島根原子力発電所第2号機 審査資料	
資料番号	NS2-他-067改17
提出年月日	2023年3月2日

島根原子力発電所第2号機

工事計画認可申請（補正）に係る論点整理について

2023年3月
中国電力株式会社

図3 耐震評価フロー

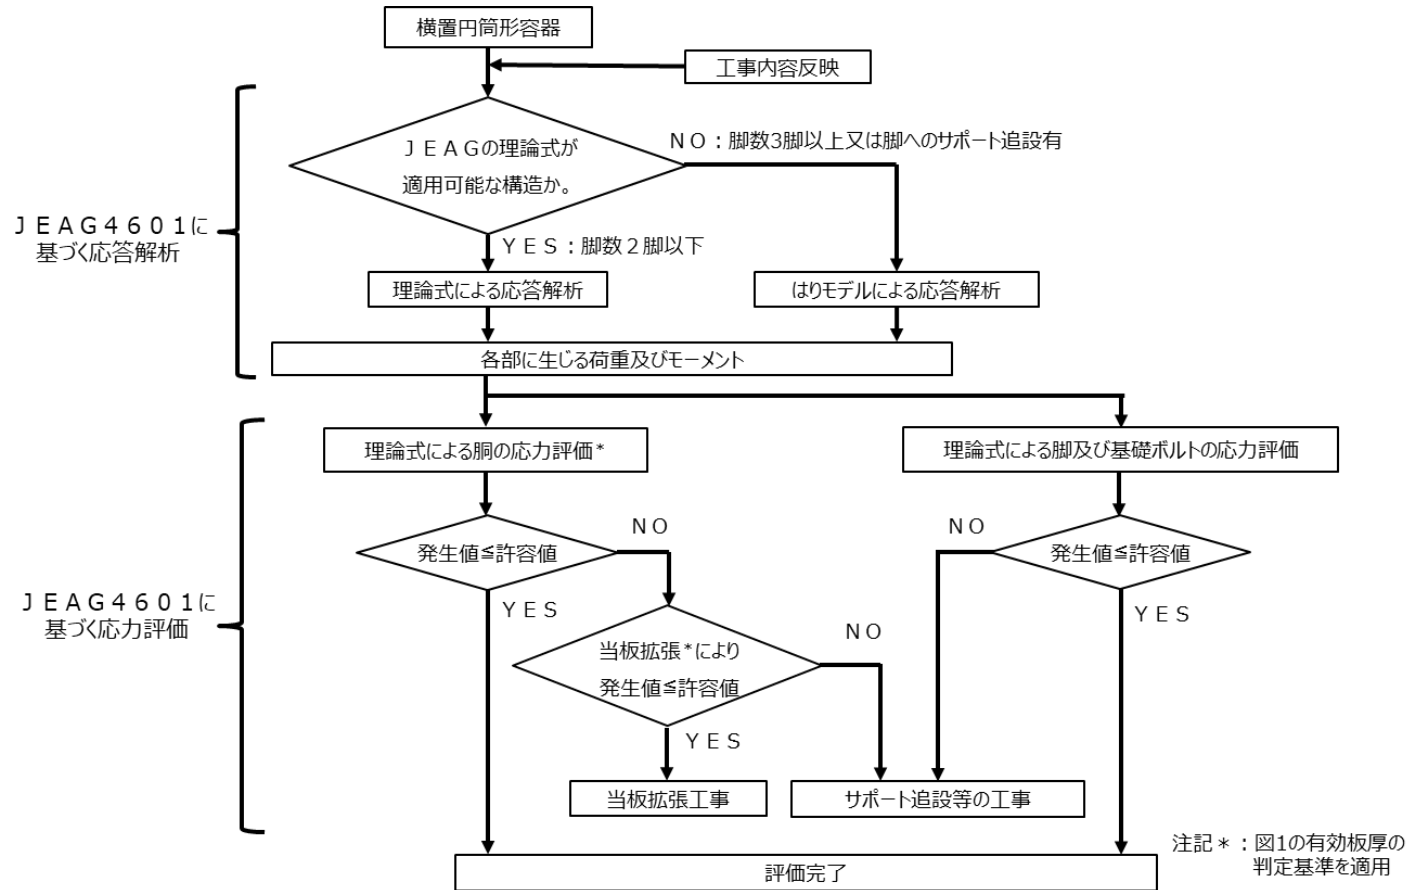
- 今回工認では必要に応じて耐震補強工事を行うこととし、従来と同様にJEAG4601-1987に基づく耐震評価により耐震性を確認した（図3参照）。

図1 復水器解析モデル図

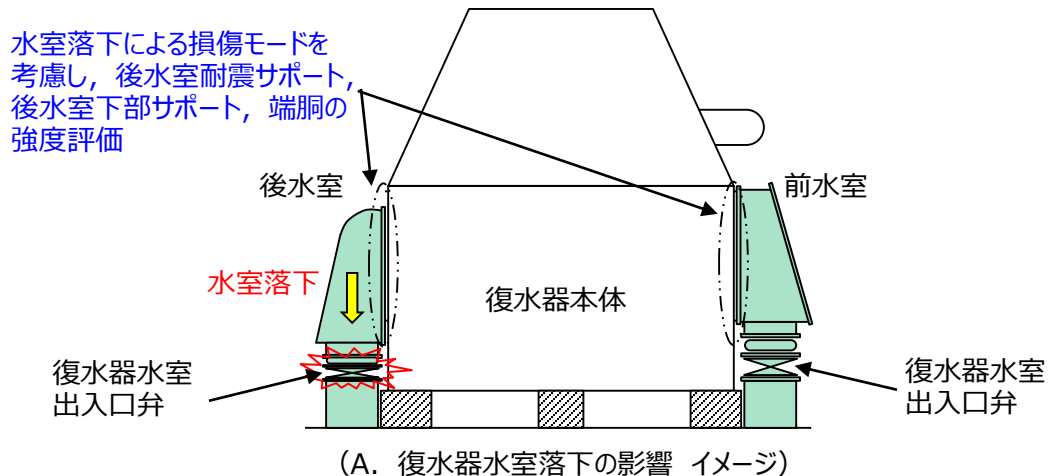
- タービン建物への津波流入防止及び地震による溢水量低減を目的に復水器水室出入口弁を閉止する必要があり、地震時に復水器の移動（ずれ）や水室の落下により水室出入口弁に影響がないことを確認する。
- 精緻な評価を実施することを目的とし、耐震上考慮すべき復水器の強度部材を3次元解析モデルにて作成し、キーサポート等の摺動部分のすべりについて摩擦を考慮した非線形時刻歴応答解析を実施する。
- 非線形時刻歴応答解析により、復水器水室に作用する荷重、耐震サポート及び復水器基礎部に発生する荷重、復水器水室フランジ部の変位を確認する。

B. 復水器本体移動による接触影響評価

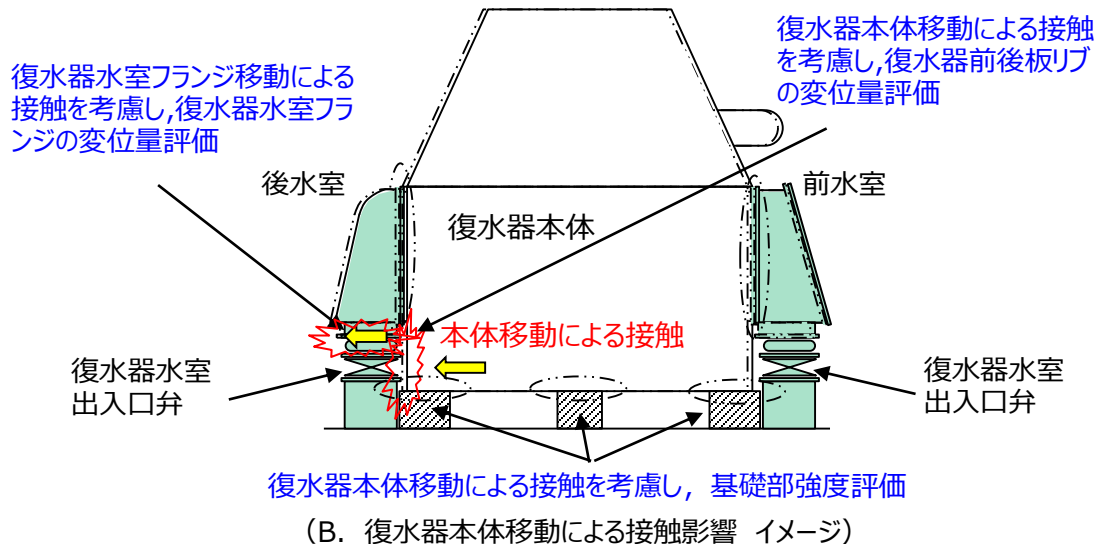
- 復水器基礎、復水器基礎コンクリートの強度評価を実施した結果、十分な構造強度を有することを確認したため、水室出入口弁に影響がないことを確認した。
- 復水器水室フランジ及び前後板リブ変位量の評価を実施した結果、算出変位量は許容変位量以下であることを確認したため、水室出入口弁に影響がないことを確認した。

制御棒・破損燃料貯蔵ラック

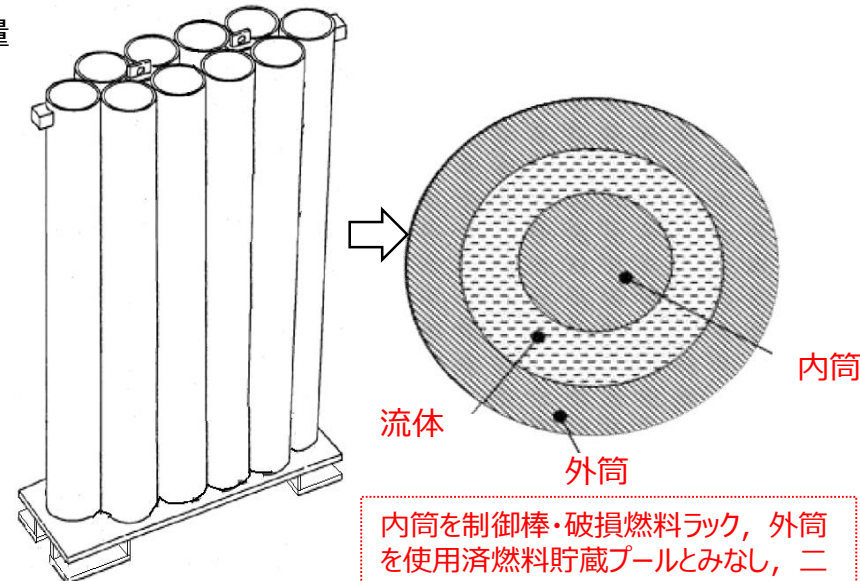
- 使用済燃料貯蔵プール内に設置される制御棒・破損燃料貯蔵ラック等の耐震設計においては、従来より二重円筒モデルの考え方にに基づき、流体の抵抗による影響（付加質量）を考慮しているが、基準地震動のレベル増大に伴い、加えて新たに流体と構造物の相互作用による影響（排除水体積質量）を考慮した耐震計算を行う。

従来は、Md=0としていた項を考慮する。
